PM

Kompletteringar till Förstudie, Projekt Käppala 2020

Syftet med detta PM är att fungera som arbetsunderlag inför färdigställandet av Käppalaförbundets egen rapport Förstudie, Projekt Käppala 2020.

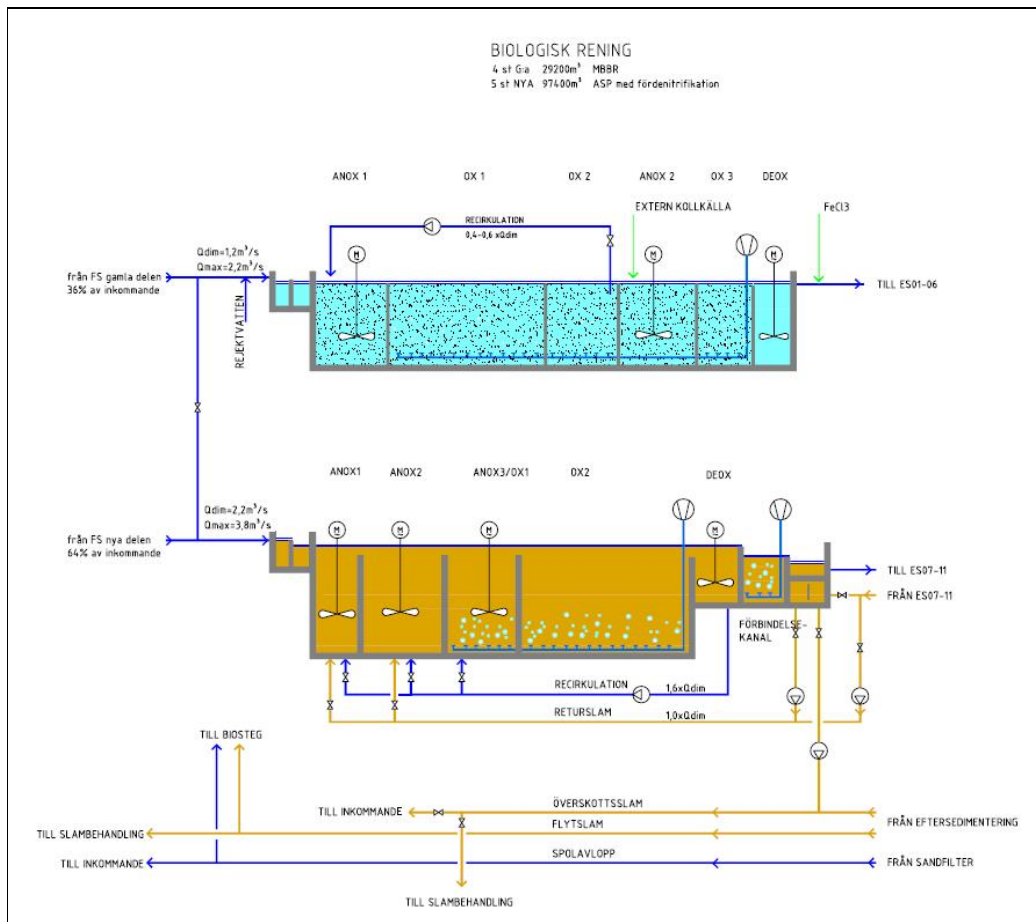
Kommentar [a2]: Anders ?

A.12 Om vakuumtekniken fungerar så behövs inga ytterligare omställningar av zoner, och anläggningen utformas således enligt figur 7.

Figur 11 – Zonindelning med ASP vid skärpta reningskrav och 700 000 p e.

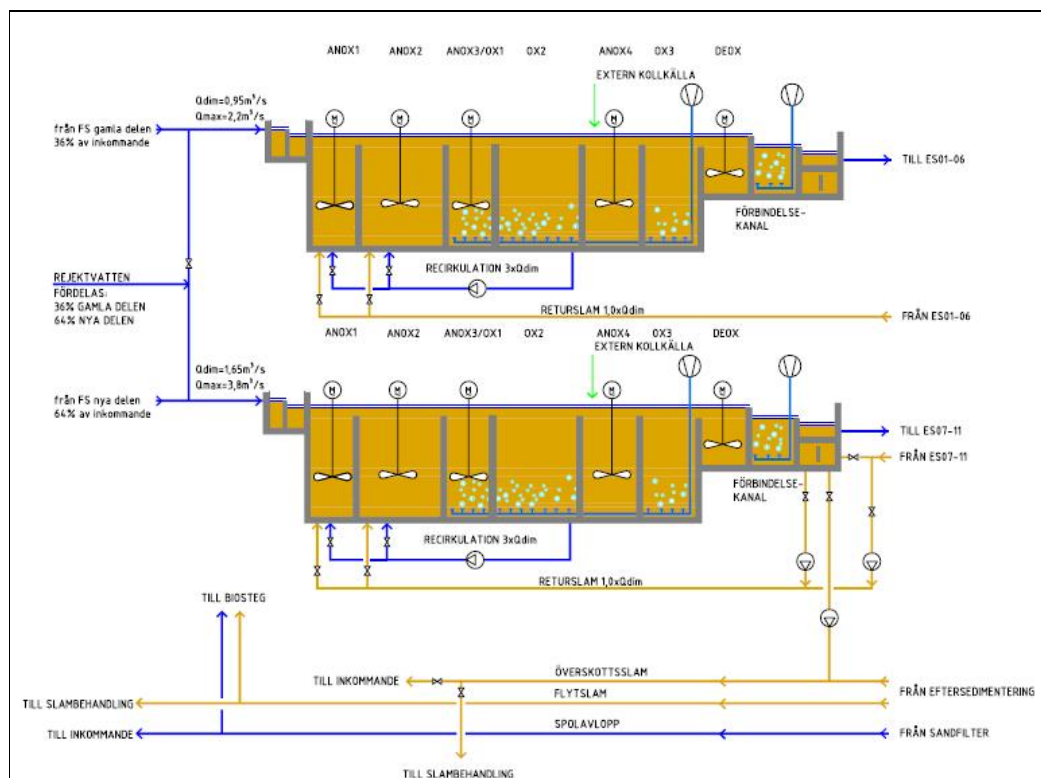
Kommentar [a14]: Eller hur Anders?

Figur 12 – Processutformning med MBBR och ASP vid skärpta reningskrav och 700 000 p e.

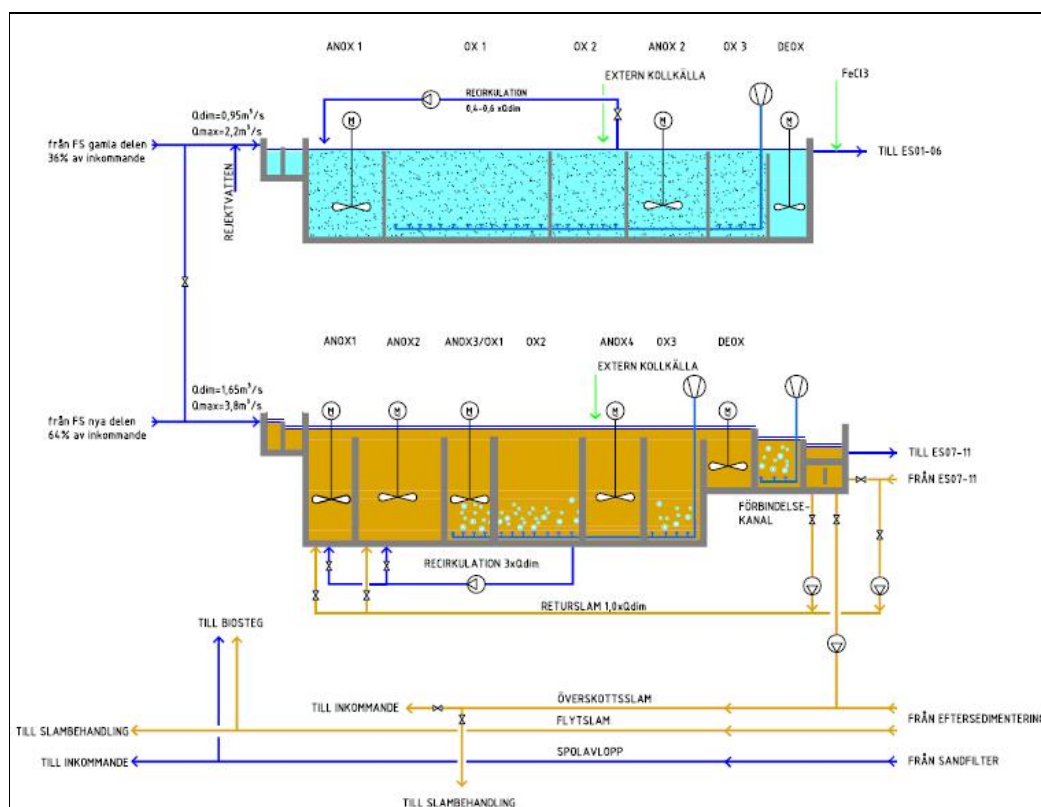
Kommentar [a15]: Anders, är det så?

Kommentar [a16]: Eller hur Anders?
